УКАЗАНИЕ

№ I247/I329 от 30.II.94г.

Об изменении схем
реле отмены набора
и отмены маршрутов
ОН и ОГ.
Отмена указания
№ I247/I268 для
ТР-66 и МРЦ-13:

ШИФР ЭЦМ 101, ЭЦБ 122

Схема Включения реле ВН

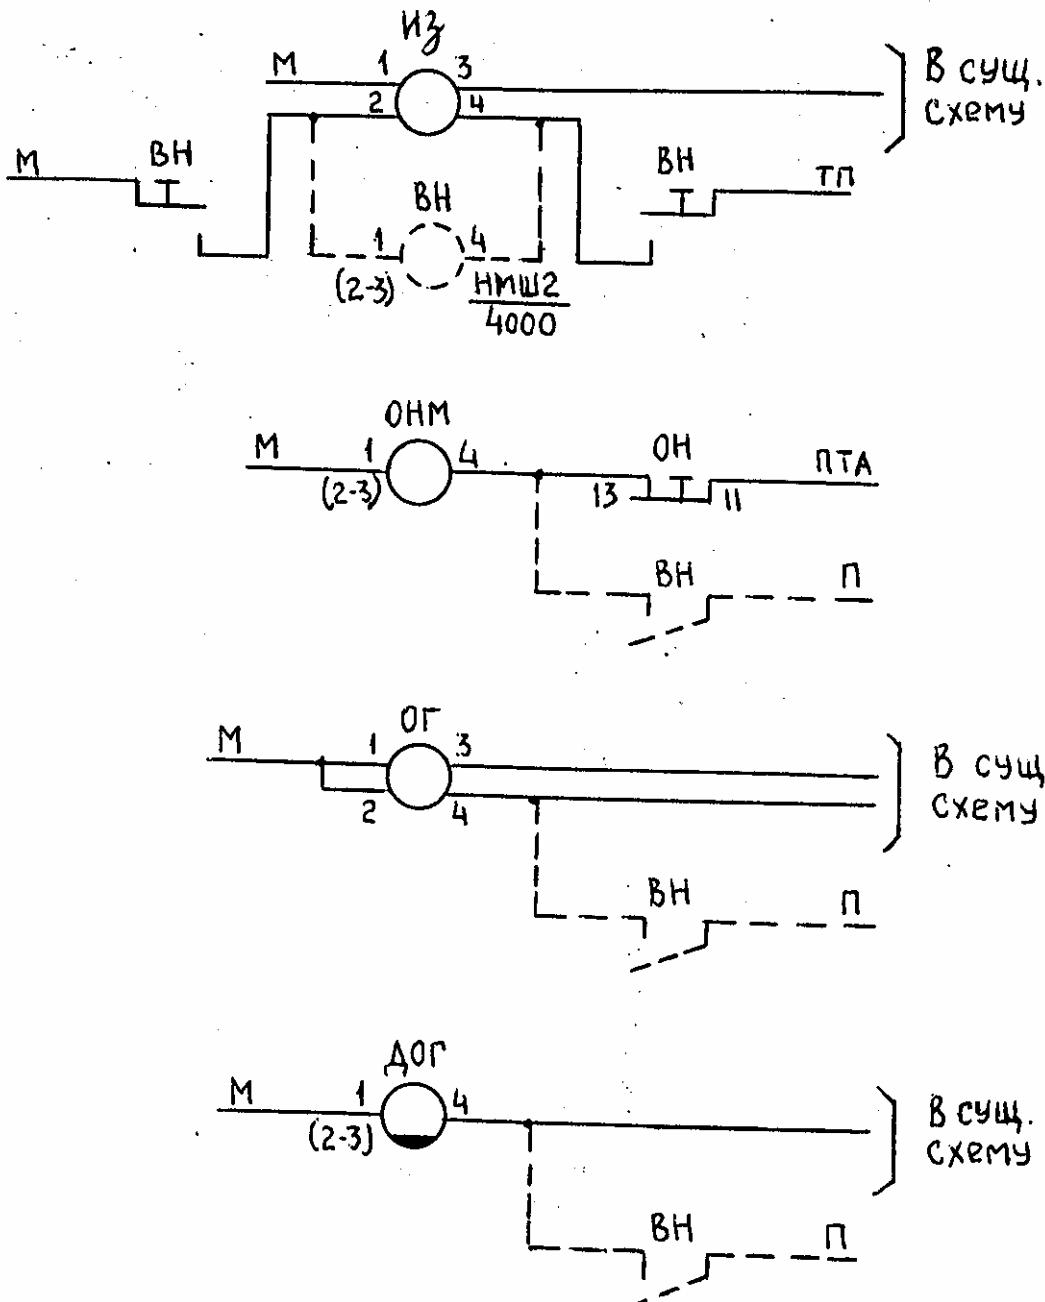
Предложенный указанием № I247/I268 объем изменений схем реле отмены набора и реле отмены маршрута без установки дополнительного реле не позволяет восстановить полностью работу маршрутного набора при потере контакта на кнопке ОГ, так как при потере контакта на кнопке обесточиваются реле ОГ, ДОГ и нажатие кнопок установки маршрута приводит к возбуждению реле ВОГ, ВОГІ и выключению реле ОН даже при нажатой кнопке восстановления набора ВН.

Институт, сохранив принцип восстановления цепи питания реле ОН и ОГ нажатием кнопки ВН, рекомендует установить реле ВН и выполнить изменения в соответствии с Приложением.

В этом случае изменения по указанию № I247/I268 становятся излишними и их целесообразно ликвидировать.
